Mission régionale d'autorité environnementale
CENTRE - VAL DE LOIRE

**Demande d'Autorisation Environnementale pour le projet de
renouvellement du parc éolien de Forge sur les communes de
Mareuil-sur-Arnon (18) et Saint-Ambroix (18)**

N°MRAe CVL-2026-
14113A P

Hypothèses probables de tracé de raccordement externe

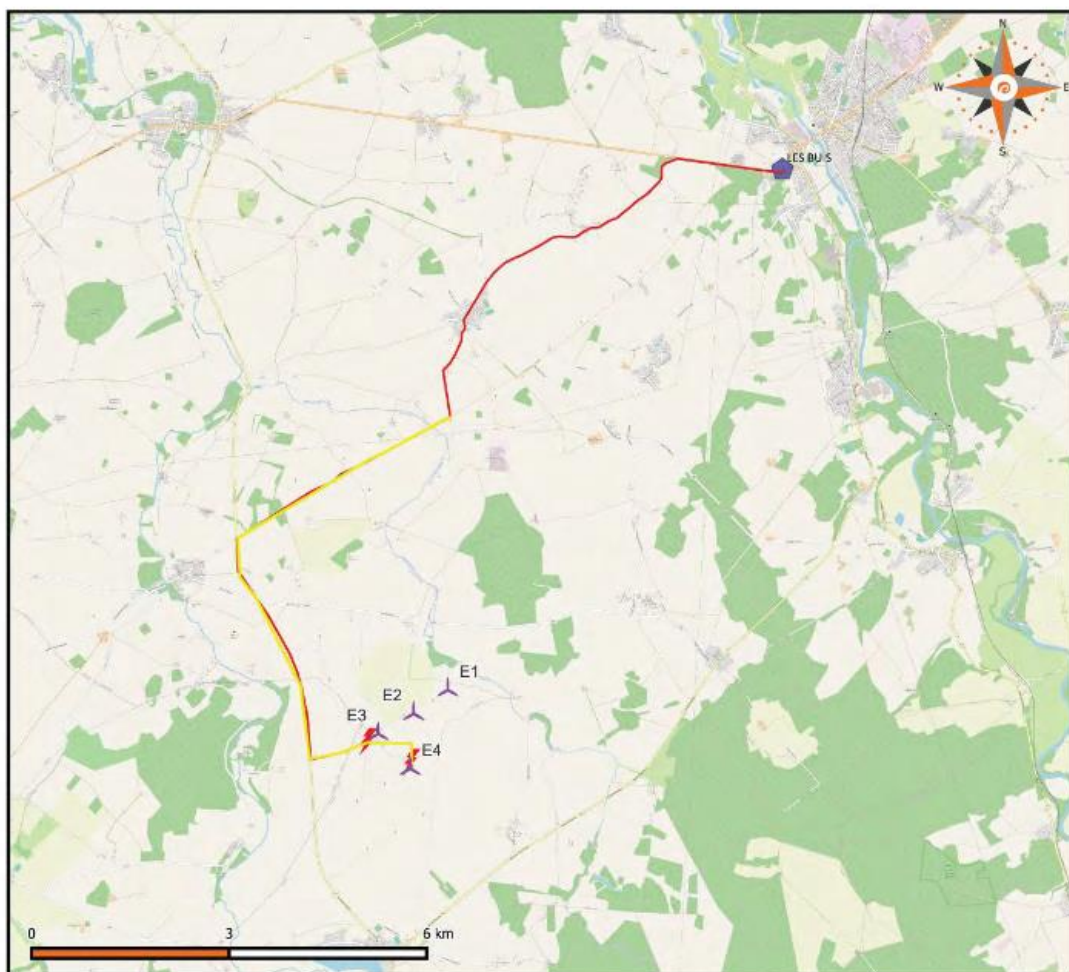
L'étude présente le cheminement prévisionnel du raccordement électrique du projet au poste source des Buis, sur lequel le parc actuel est actuellement raccordé, susceptible de recevoir l'énergie produite par le parc éolien. Deux solutions de raccordement ont été envisagées, la première hypothèse consiste à réutiliser le raccordement existant avec une augmentation de puissance de 13,5 MW pour les éoliennes E1 et E3, et de créer un nouveau raccordement jusqu'au poste source des Buis pour une puissance de 4,5 MW pour l'éolienne E4. La seconde hypothèse consiste à réutiliser le raccordement existant avec une augmentation de puissance à 13,5 MW pour les éoliennes E1 à E3, et à créer un nouveau raccordement sur le réseau existant à 4 km pour une puissance de 4,5 MW pour l'éolienne E4. Le tracé du raccordement privilégie le suivi des voies routières afin de limiter les impacts sur le milieu naturel, cependant, le dossier ne précise pas si des cours d'eau sont traversés et si oui, par quelle méthode. Il n'est pas précisé non plus si le tracé de raccordement rencontre des zones naturelles protégées.

L'autorité environnementale recommande de compléter l'étude d'impact par une évaluation des incidences des différentes modalités de raccordement du projet au réseau susceptibles d'être mises en œuvre.

Synthèse du patrimoine de l'aire d'étude éloignée

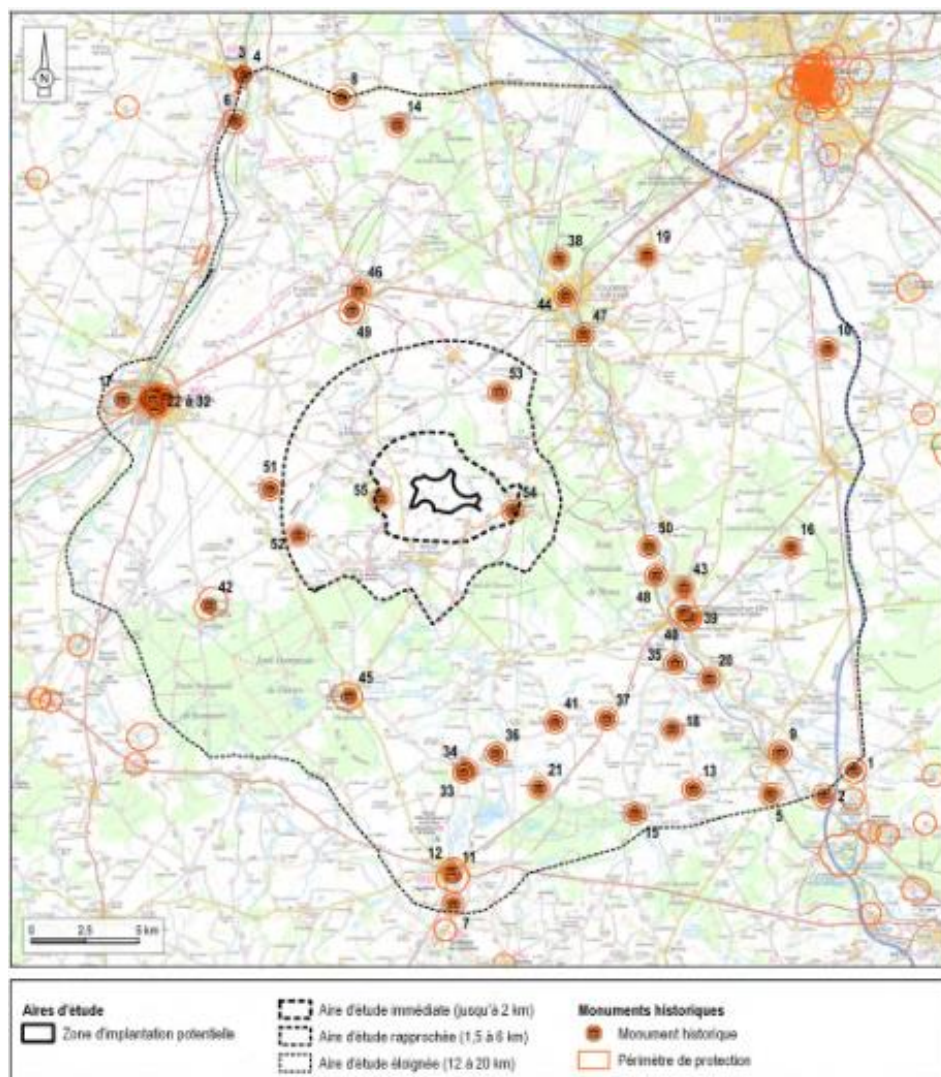
Le projet de renouvellement du parc éolien de Forge se situe dans une partie du département du Cher où les sites et monuments protégés sont peu nombreux et où le motif éolien apparaît omniprésent. Cependant, l'enjeu principal était une évaluation correcte des effets d'une plus grande hauteur des

machines sur la perception de l'église classée Saint-Laurent de Primelles depuis ses abords mais cette dernière n'a pas été fournie. Par ailleurs, l'absence d'impact sur le bourg de Venesmes et sa collégiale inscrite n'a pas été démontré.

L'autorité environnementale recommande de compléter le dossier par des photomontages permettant de démontrer l'absence d'impact du projet sur les monuments proches.

Contexte éolien du projet

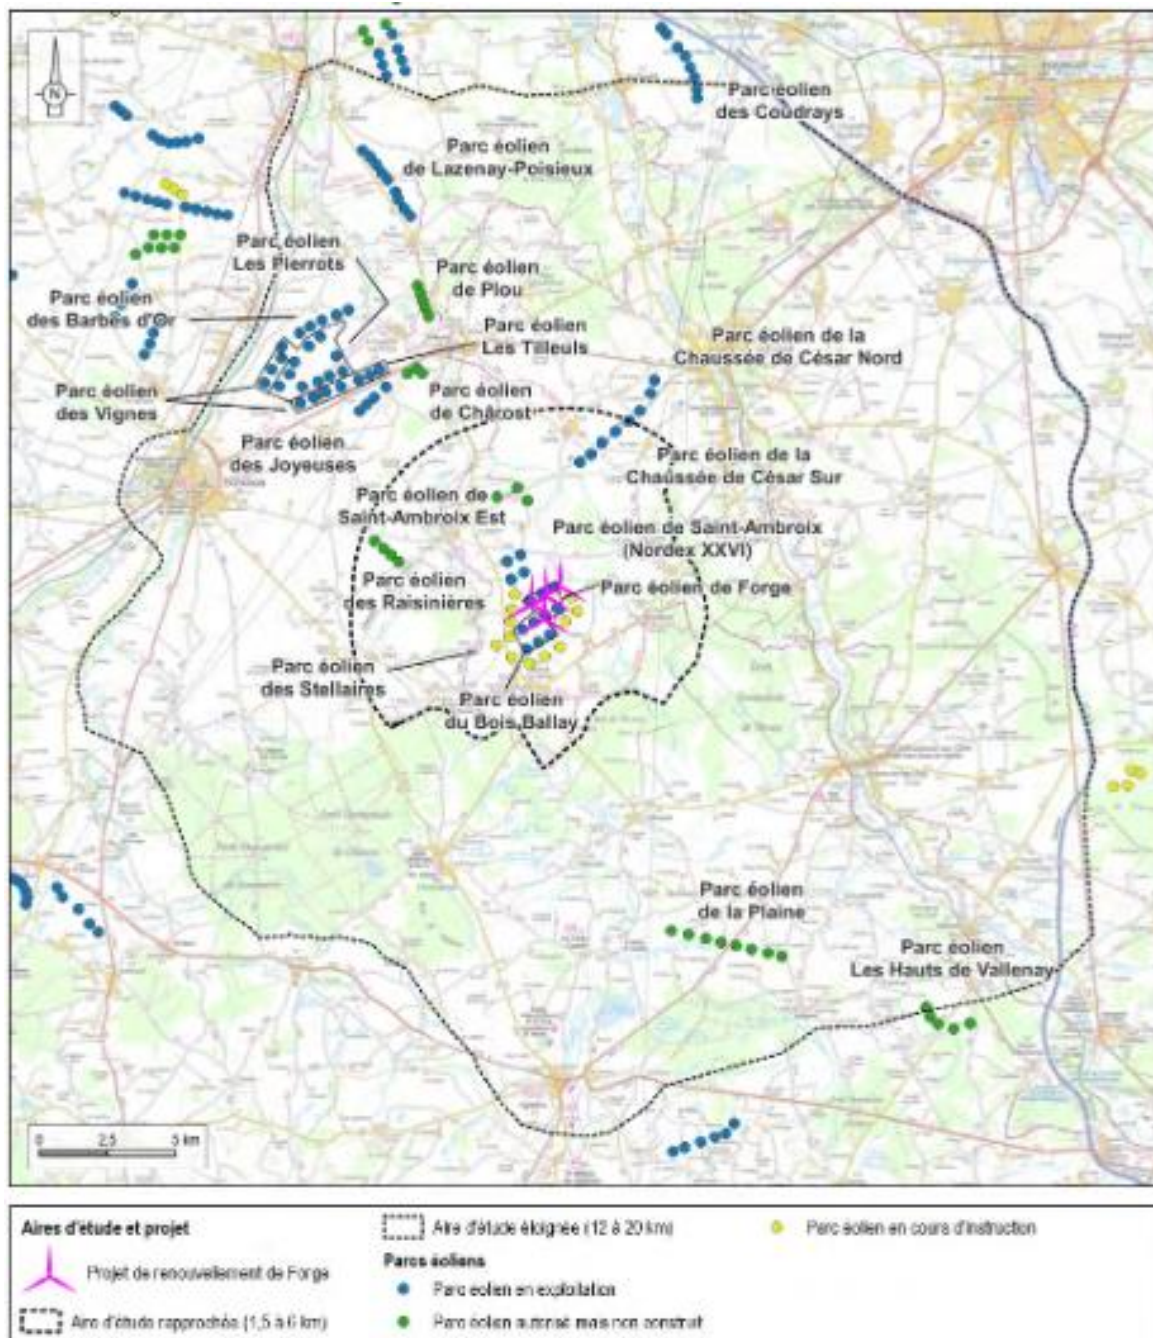
Le projet de renouvellement du parc éolien de Forge, composé de quatre éoliennes d'une hauteur totale de 180 m, est situé au milieu d'autres parcs, participant à la formation d'un arc presque continu d'éoliennes qui se met en place de Mareuil-sur-Arnon jusqu'aux portes de Saint-Florent-sur-Cher.

La présence de nombreux autres parcs dans l'aire d'étude affecte déjà les espaces de respiration de l'aire d'étude rapprochée entraînant des perceptions d'encerclement et de saturation de l'horizon. En effet, sur les points d'analyse choisis pour réaliser l'étude de la saturation visuelle, les seuils d'alerte des indices de densité sont déjà systématiquement dépassés et 3 points d'analyse ont également dépassé les seuils d'alerte des espaces de respiration, ces derniers allant de 137° à 105° (l'angle sans éolienne souhaitable est de 160 à 180° minimum) et les indices de densité allant de 0,23 à 1,4 (seuil d'alerte à 0,10).

Des effets d'encerclement sont déjà présents, la présence du parc éolien renouvelé de Forge ne contribue pas à augmenter l'espace de respiration, au contraire, il contribue parfois à le réduire très légèrement du fait de la suppression d'une éolienne par rapport au parc de Forge actuel.
